P.U.A.
(Piano Urbanistico Attuativo)
relativo alla
Scheda RUE n.49
“AREA IL MOLINONE”-
(Comune di Brisighella - Ra)

INTEGRAZIONE

RELAZIONE GEOLOGICA 22/12/2021

Oggetto: COMUNE DI BRISIGHELLA. PIANO PARTICOLAREGGIATO DI INIZIATIVA PRIVATA RELATIVO ALLA SCHEDA DI PRG N. 49 DENOMINATA "AREA IL MOLINONE" SITA IN VIA CICOGNANI. RICHIESTA DI DOCUMENTAZIONE INTEGRATIVA E CONTRIBUTO ISTRUTTORIO.

Figura 7 – Spettri H/V ricavati dalle registrazioni sismiche HVSR eseguite nell'area di studi

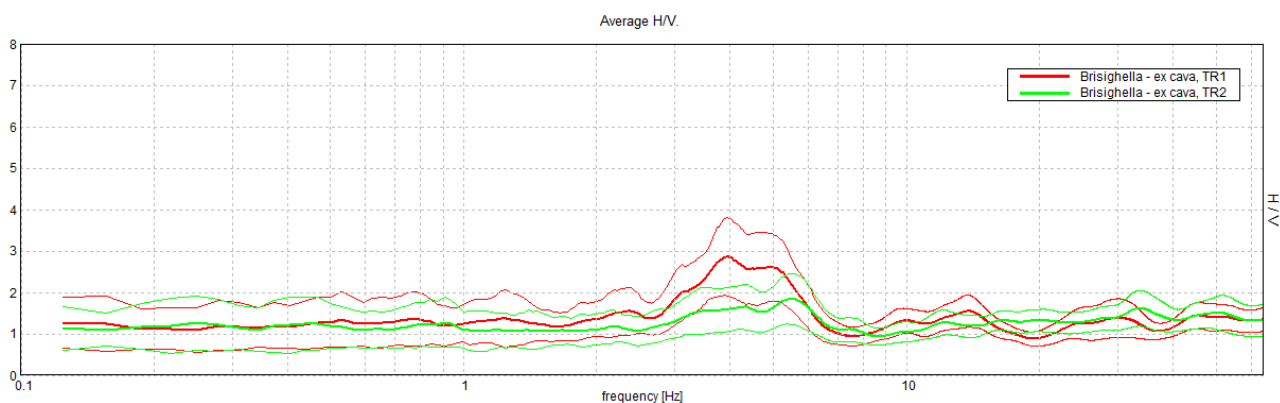
- Si chiede di integrare la Relazione Geologica al fine di chiarire quanto di seguito evidenziato:
 - non è chiaro il valore della velocità equivalente (è presente solo la categoria di sottosuolo, nella caso specifico la categoria E), tale valore è fondamentale per il calcolo dei fattori di amplificazione sismica sulle relative tabelle della DGR 476/21;

- i valori di amplificazione sismica riportati in relazione non sembrano compatibili con le velocità equivalenti relative ad una categoria di sottosuolo E;

Le n. 2 misure geofisiche con *Tromografo* (HVSr) eseguite rispettivamente in corrispondenza di CPT 2 e CPT 3 (v. allegati) confermano il contesto sismostratigrafico locale, caratterizzato da coperture di spessore variabile sovrastanti

il *bed rock sismico* (FMA) che superficialmente risulta più alterato. La figura 5.7 riporta il confronto delle due tracce spettrali H/V ricavate dalle registrazioni tomografiche, evidenziando picchi di massime amplificazioni a frequenze medio-alte (3,0÷6,0 hz) indotte con evidenza da contrasti di impedenza al tetto del substrato più rigido.

*Superficie di potenziale scorrimento, corrispondente al fattore di sicurezza minimo
calcolato in condizioni pre-sisma **Fs=1,51***

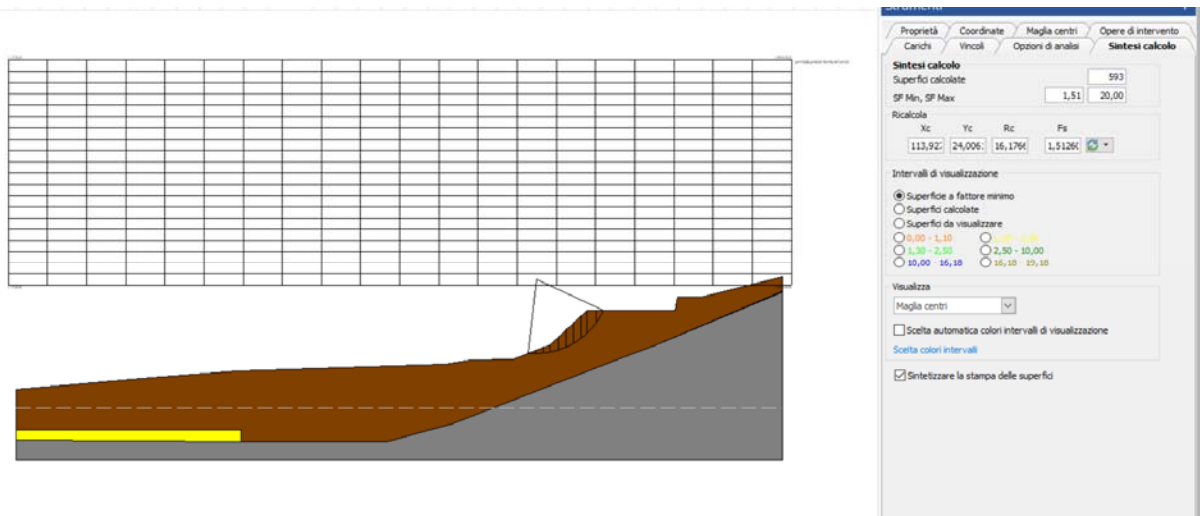
- essendo segnalata in corrispondenza della zona oggetto di studio nella tavola dei vincoli una area a rischio medio di frana (R2) dall'autorità di bacino distrettuale del fiume Po;

- ricadendo l'intervento in una zona di piede di versante vallivo;
- si richiede un approfondimento per la verifica delle condizioni generali di stabilità della zona.

CONDIZIONI PRE-SISMA $F_s = 1,51$
CONDIZIONI DI SISMA $F_s = 1,45$
CONDIZIONI POST-SISMA $F_s = 1,29$
